## Originalstellungnahmen | Bahrenfeld73 | Bauleitplanung Online

**Unser Vorgang-Nr.: BPL 141059  
Bebauungsplan-Entwurf Bahrenfeld 73  
"Wohnen östlich Lutherpark in Bahrenfeld"**

## **Bebauungsplan-Entwurf Bahrenfeld 73**

## **Bebauungsplanverfahren Bahrenfeld 73 sowie Änderungen des Flächennutzungsplans und des Landschaftsprogramms**

Figure 2: Kartenausschnitt

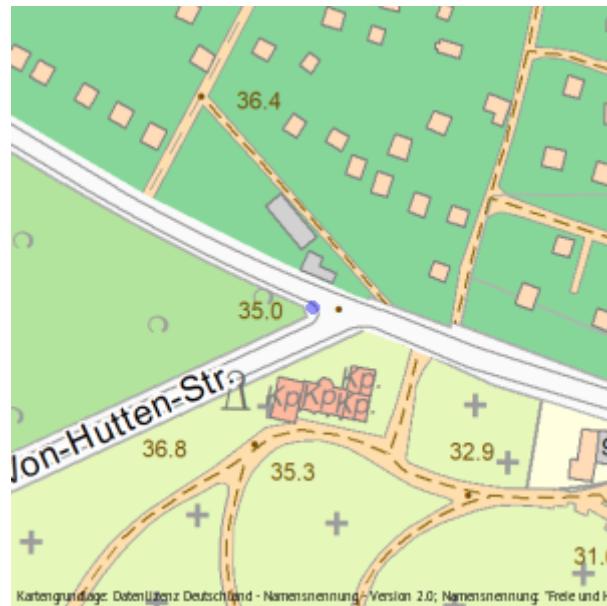
Die Anbindung der Von-Hutten-Straße an den Holstenkamp sollte, aufgrund der besseren Übersichtlichkeit (Gefahrenabwehr) und einer Optimierung der Fahrdynamik sowie des psychologischen Abbremsens von Fahrzeugführern, die aus der Von-Hutten-Straße in den Holstenkamp einfahren, im rechten Winkel erfolgen. Ggf. dafür erforderliche Flächen des Flurstücks 2815 der Gemarkung Bahrenfeld sind entsprechend als Straßenverkehrsfläche auszuweisen. Die Flächenerfordernis ist, unter Berücksichtigung der Bestandsituation, durch einen Straßenplaner zu ermitteln.

Angaben zur Stellungnahme	Abwägungsvorschlag
	<p>Die Anbindung der Von-Hutten-Straße an den Holstenkamp sollte, aufgrund der besseren Übersichtlichkeit (Gefahrenabwehr) und einer Optimierung der Fahrdynamik sowie des psychologischen Abbremsens von Fahrzeugführern, die aus der Von-Hutten-Straße in den Holstenkamp einfahren, im rechten Winkel erfolgen. Ggf. dafür erforderliche Flächen des Flurstücks 2815 der Gemarkung Bahrenfeld sind entsprechend als Straßenverkehrsfläche auszuweisen. Die Flächenerfordernis ist, unter Berücksichtigung der Bestandsituation, durch einen Straßenplaner zu ermitteln.</p>	<p><b>Der Stellungnahme wird nicht gefolgt.</b></p> <p>Mit A/MR [redacted] wurde abgestimmt, dass die Prüfung, ob eine Erweiterung der Straßenverkehrsflächen im Einmündungsberich erforderlich wird, in den nächsten Jahren im Rahmen der Ausbauplanungen für den Holstenkamp ermittelt wird. Eine Erweiterung der Straßenverkehrsflächen an der Von-Hutten-Straße, im Sinne einer Vorhalteplanung, wird aufgrund des umfangreichen, erhaltenswerten Baumbestandes im Straßennahmbereich des Plangebiets im Rahmen des vorliegenden Bebauungsplanverfahrens abgelehnt.</p> <p>Zudem liegt das Plangebiet im Landschaftsschutzgebiet Bahrenfeld und ist des Weiteren Teil einer Landschaftsachse, so dass dem Erhalt von Natur und Landschaft in der hier angestrebten Planung zusätzlich Vorrang eingeräumt wird.</p>

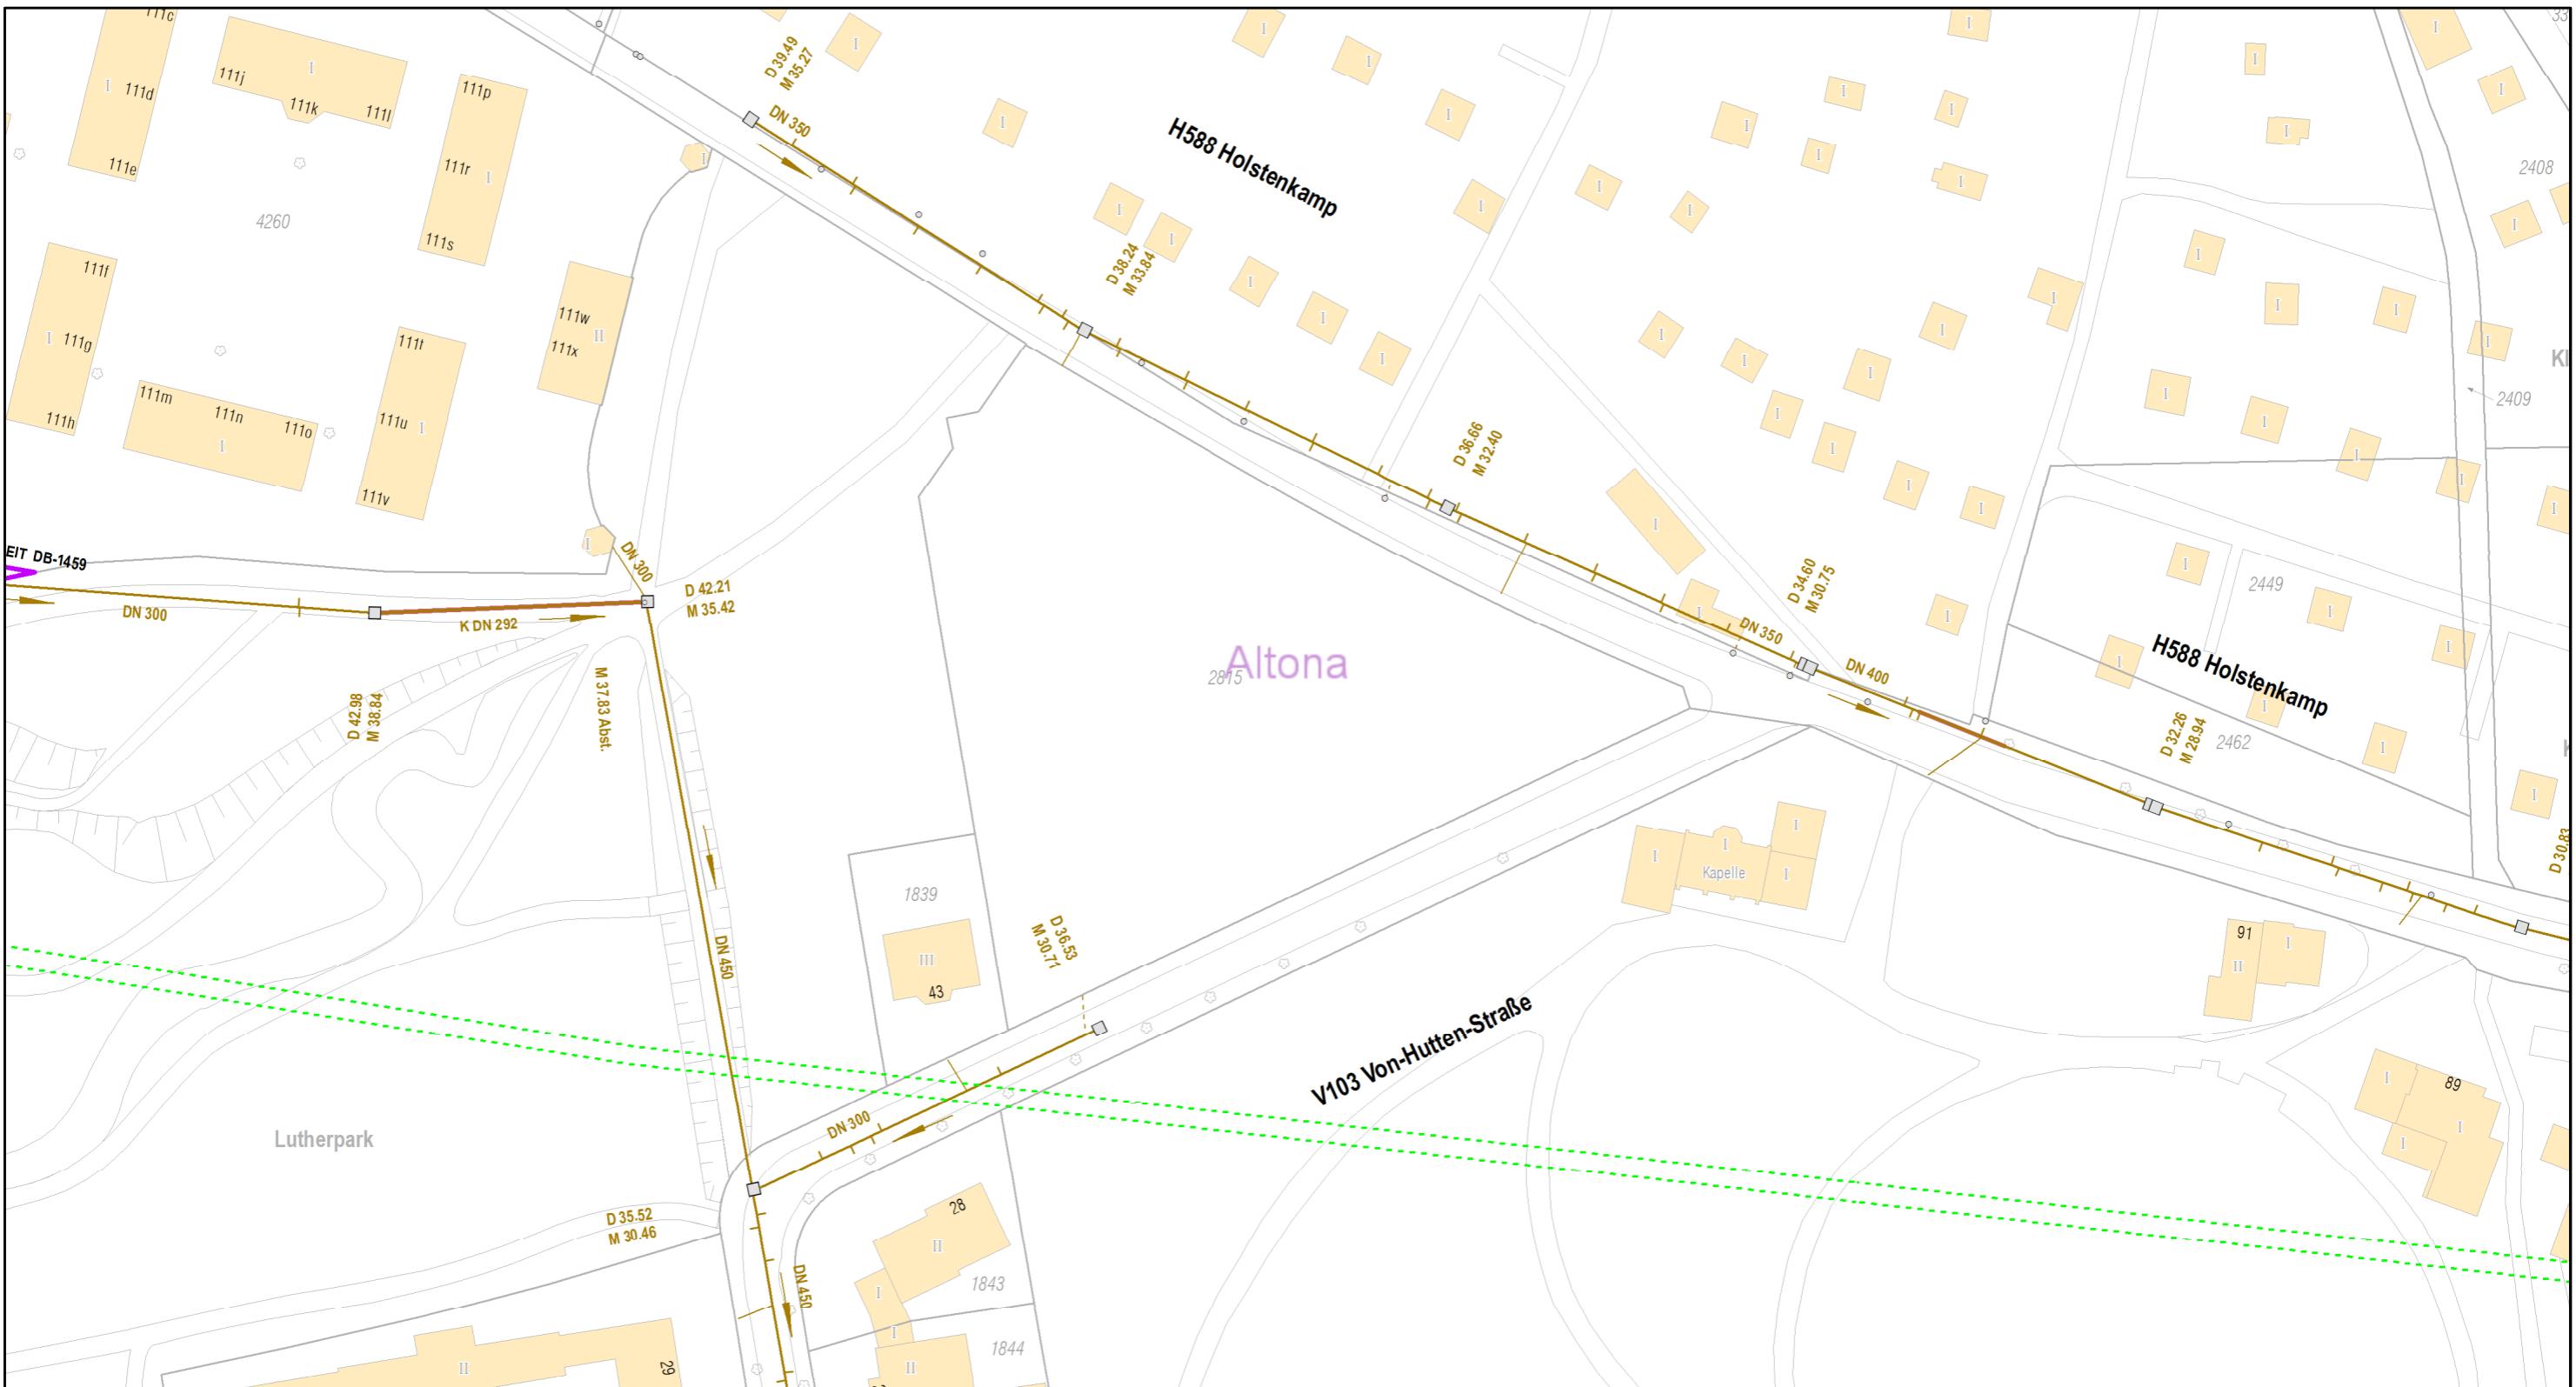
Das B-Plangebiet hat Belegenheit zu den Mischsielen DN 350 Holstenkamp und DN 300 von-Hutten-Str.

Die Niederschlagswassereinleitung des B-Plangebiets in das öffentliche Mischwassersiel ist in Rücksprache mit dem Bezirksamt Eimsbüttel auf eine **maximal zulässige Einleitmenge von 24 l/s** zu begrenzen.

Leitungsbestandsplan  
**Hamburger Wasserwerke GmbH**  
Billhorner Deich 2, 20539 Hamburg  
040-7888-82129,-15,-13,-12 anlageninfo@hamburgwasser.de

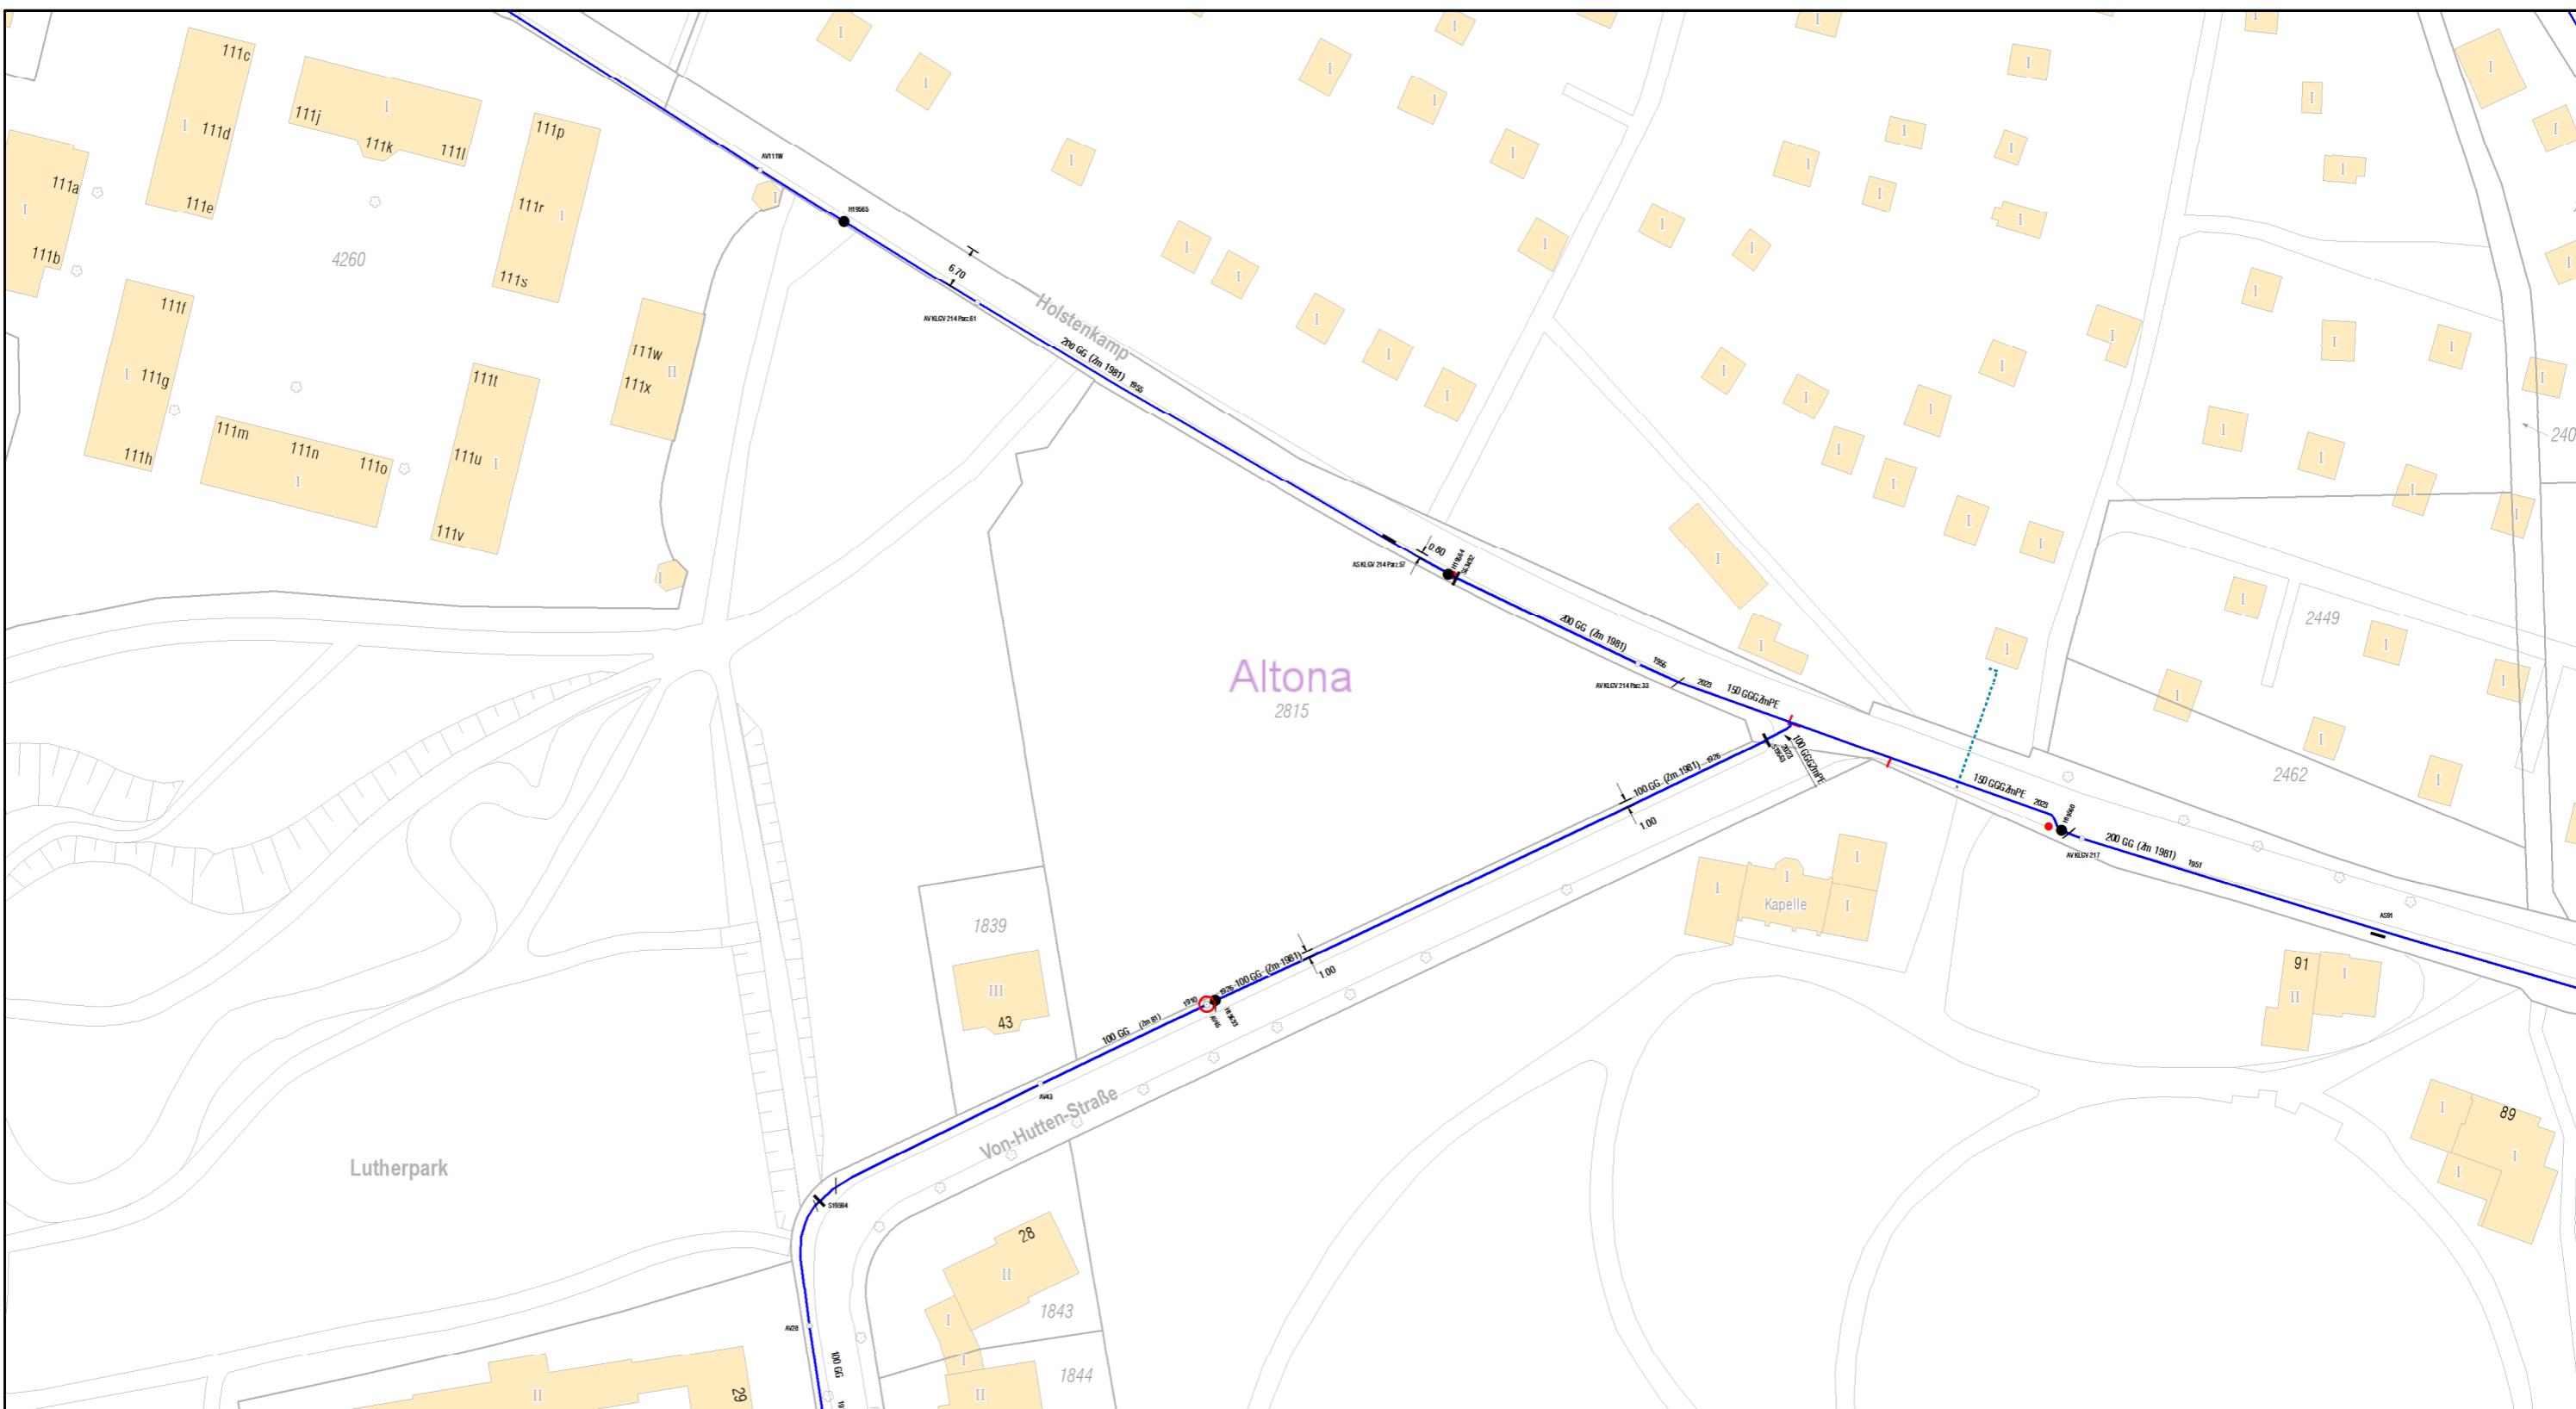
Das Planungsgebiet B-Plan 73 Bahrenfeld sieht die Erschließung von 62 WE (ca. 124 EW) vor. Das Planungsgebiet liegt am Leitungskreuz DN 200 GG Holstenkamp und DN 100 GG(Zm) Von-Hutten-Straße. Nach DVGW W410 ergibt sich ein Spitzenbedarf von ca. 9 m<sup>3</sup>/h.

Für die Trasse im Holstenkamp sieht die Zielnetzplanung perspektivisch eine Verkleinerung auf DN 150 vor, gleichzeitig wird ein Ringschluss über die A7 Richtung Schulgartenweg erstellt. Im jetzigen Netzausbau und auch unter Berücksichtigung der zukünftigen Netzanpassungen ist die Entnahme des Spitzenbedarfs möglich. Das Netzpottential weist eine Löschwasserkapazität in Höhe von 96 m<sup>3</sup>/h auf.
